改善箇所説明図

リヤホイールハブアッシ

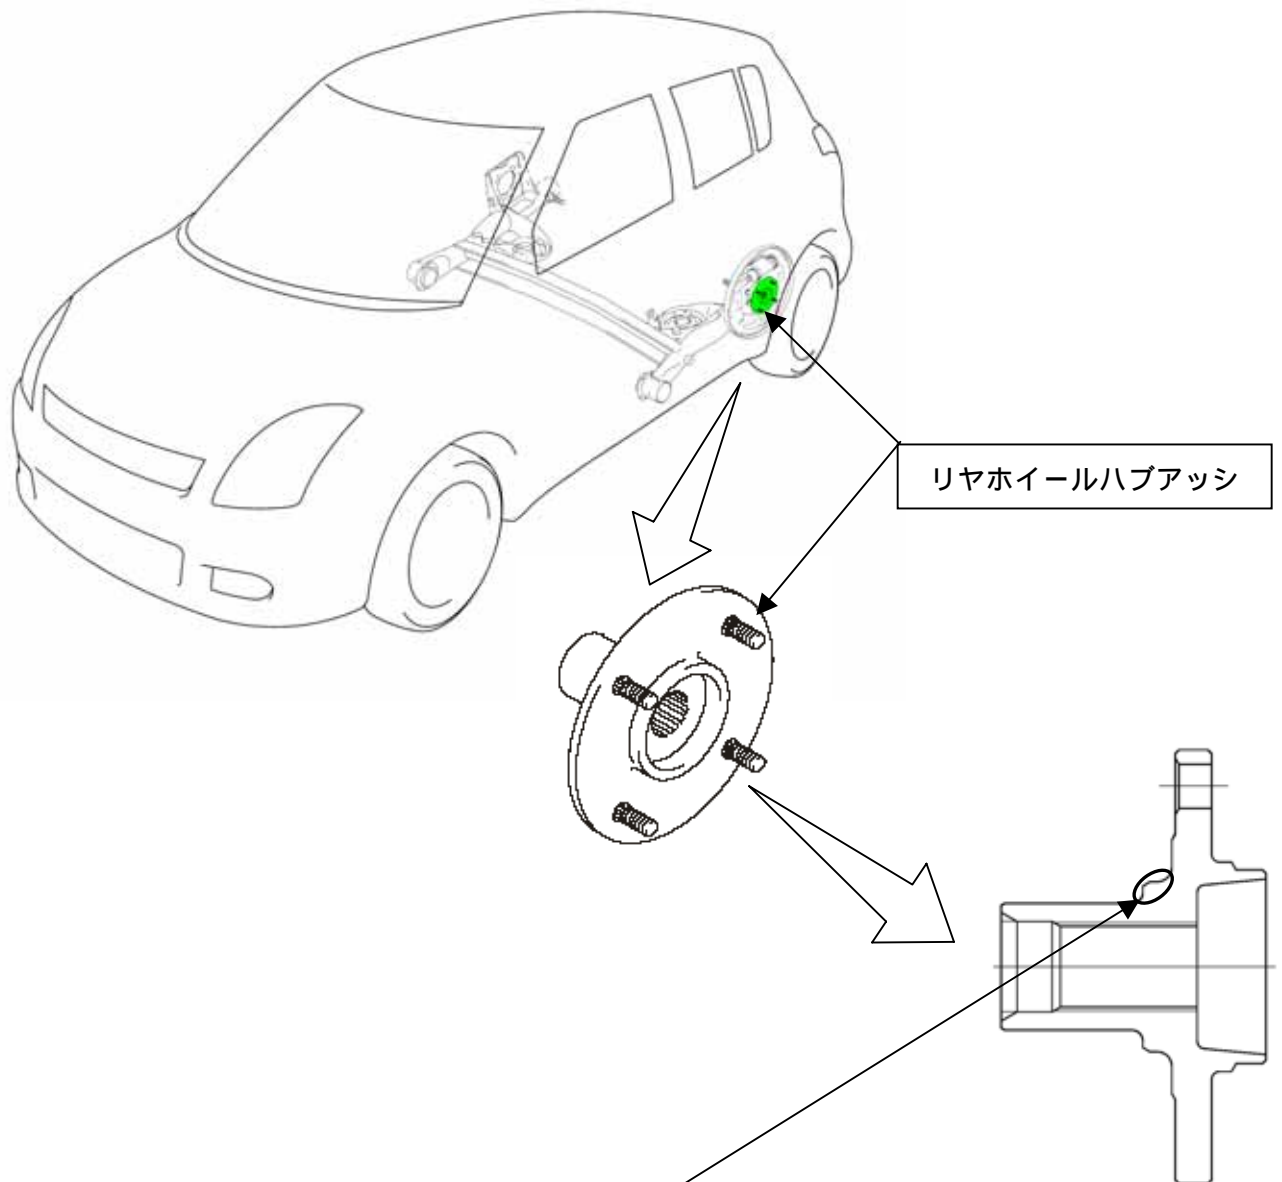
基準不適合発生箇所

四輪駆動車のリヤホイールハブにおいて、材料の硬度に不適切なものがあったため、製造時に亀裂が生じたものがある。そのため、そのまま使用を続けると、亀裂が進行してリヤホイールハブが折損し、最悪の場合、後輪が脱落するおそれがある。

全車両、リヤホイールハブアッシを良品と交換する。

識別：ID プレートの下部に黄色のシールを貼付する。
